廃炉発官R2第240号  
令和3年1月14日

福島第一原子力発電所 特定原子力施設に係る実施計画 変更認可申請書の  
一部補正について

令和2年5月18日付け廃炉発官R2第21号をもって申請しました福島第一原子力発電所 特定原子力施設に係る実施計画 変更認可申請書を別紙の通り一部補正をいたします。

高性能多核種除去設備及びサブドレン他浄化設備で使用した吸着塔の第二セシウム吸着装置及び第三セシウム吸着装置での再利用に関して、審査の進捗に伴い、下記の通り補正を行う。

図-1 (1/3) 同時吸着塔外形図及び概念図 (TYPE-A)

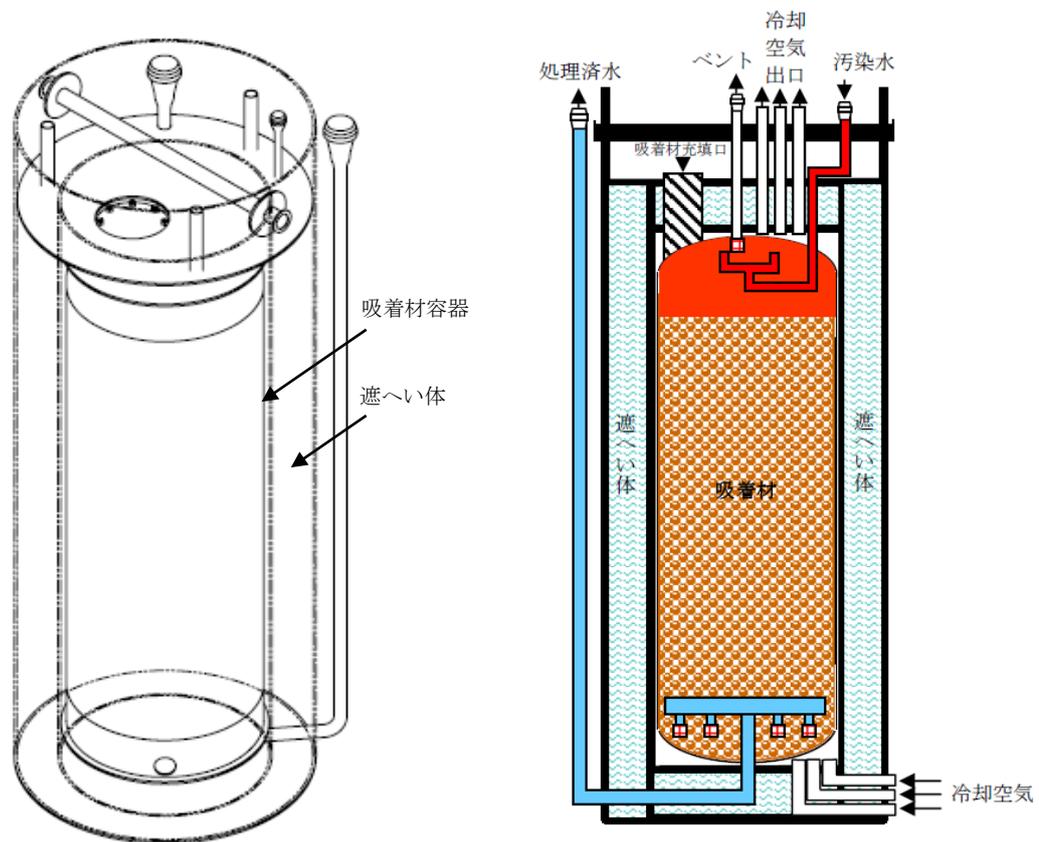
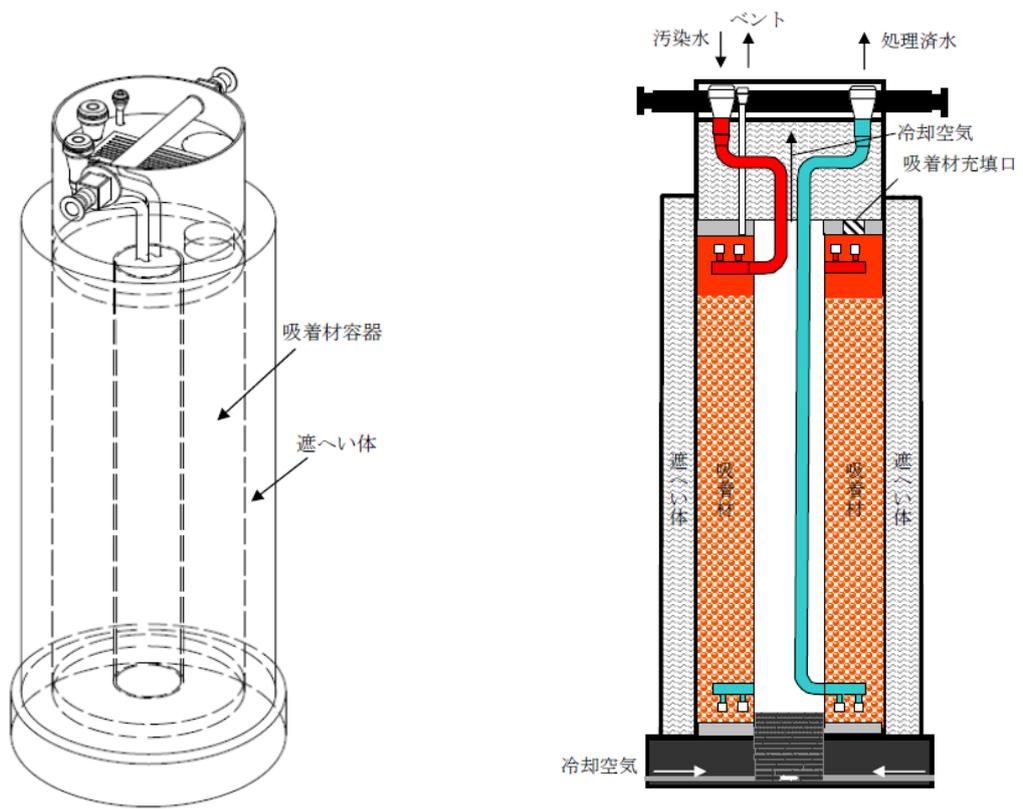
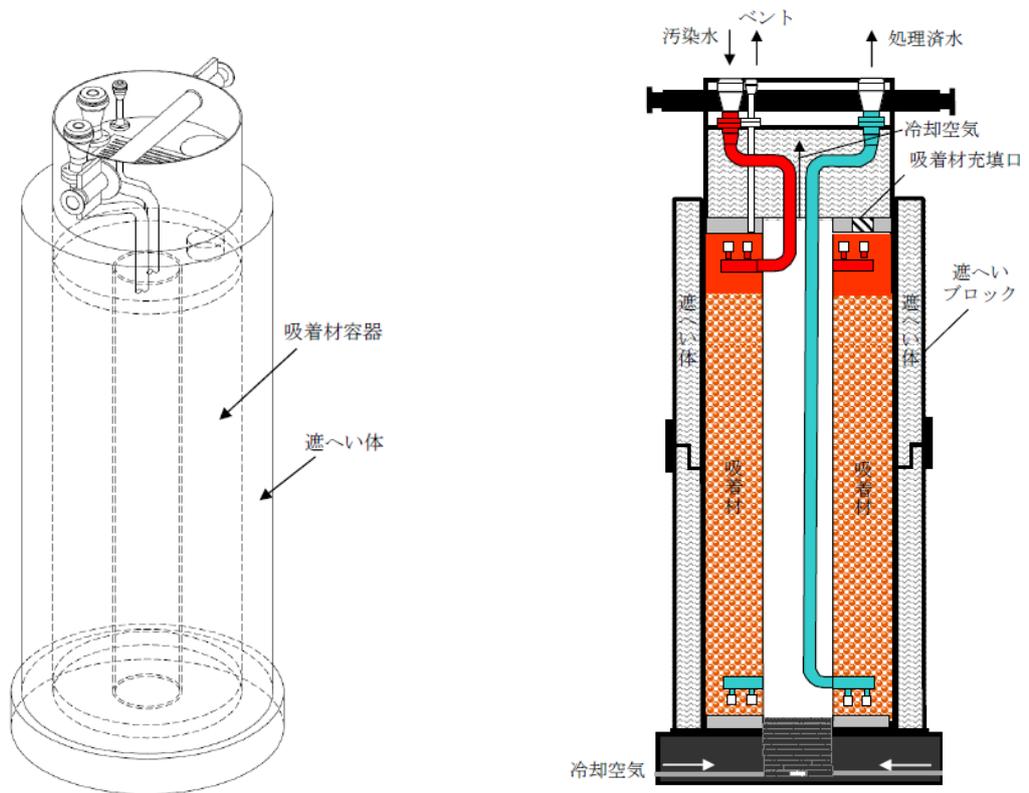
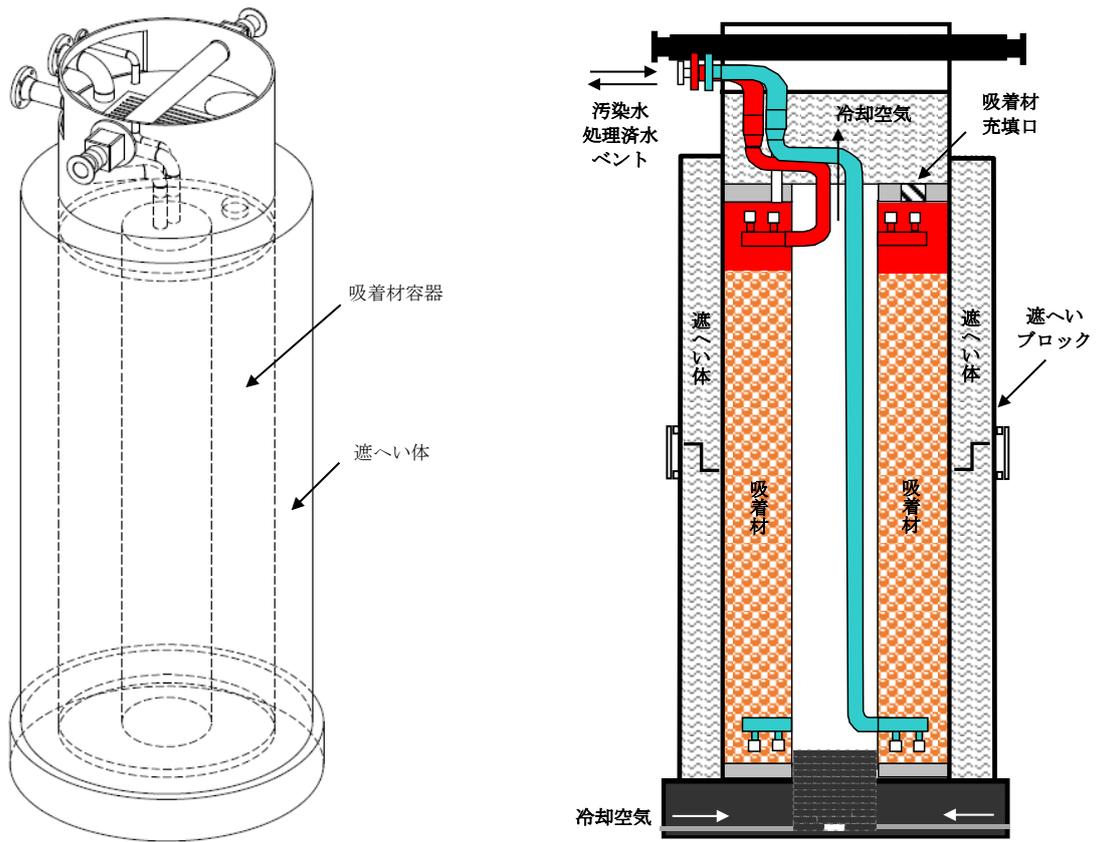
また、同時吸着塔には、吸着材容器が従来と同じ円筒形の構造（TYPE-A）のもの、中空円筒形の構造（TYPE-B1・B2・B3）のものがある。TYPE-Aは、吸着材容器の外側の遮へい容器（二重筒構造）の中に鉛球等を充填する遮へい構造、TYPE-B1は吸着材容器の外側を鉛板等で覆う遮へい構造、TYPE-B2・B3は吸着材容器の外側を、鉛を铸込んだ遮へいブロック等で覆う遮蔽構造とする。（図-1参照）

一部の同時吸着塔は、高性能多核種除去設備で発生した使用済Cs/Sr同時吸着塔（吸着材含む）、サブドレン他浄化設備で発生した使用済Cs/Sr同時吸着材を再利用して使用する。
